Umbau des LCD-Spannungsbereichs Vo auf MT/GR-B

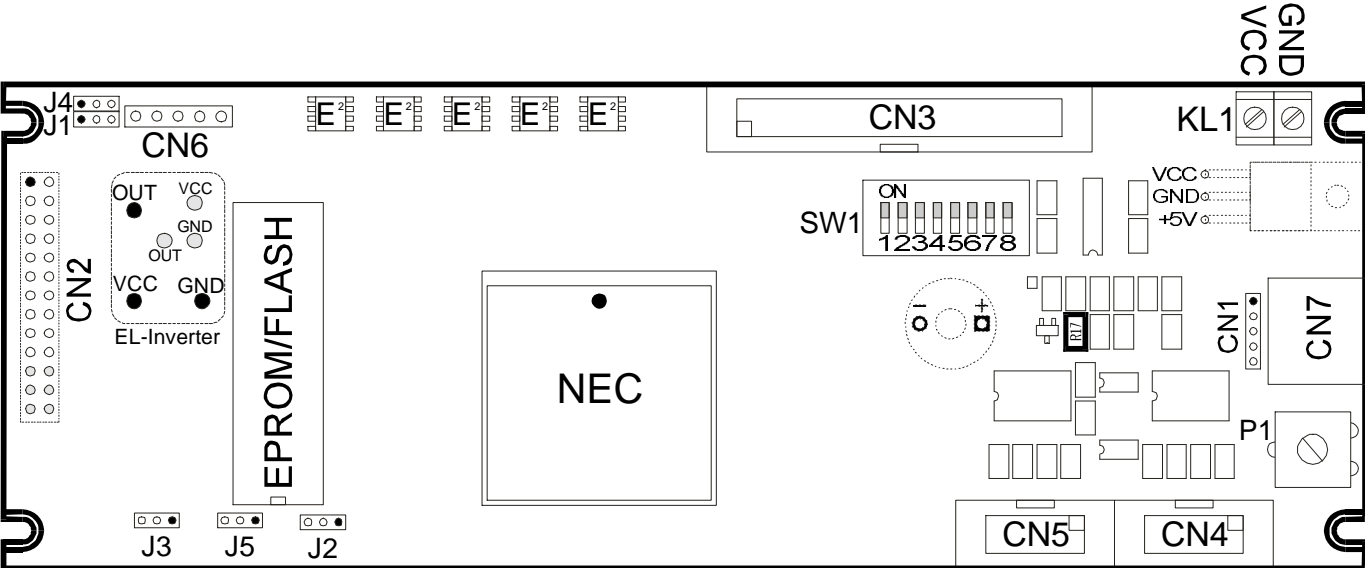
R17 = 47K ergibt einen Vo Spannungsbereich von -20V bis -5V
 R17 = 27K ergibt einen Vo Spannungsbereich von -10V bis -1V
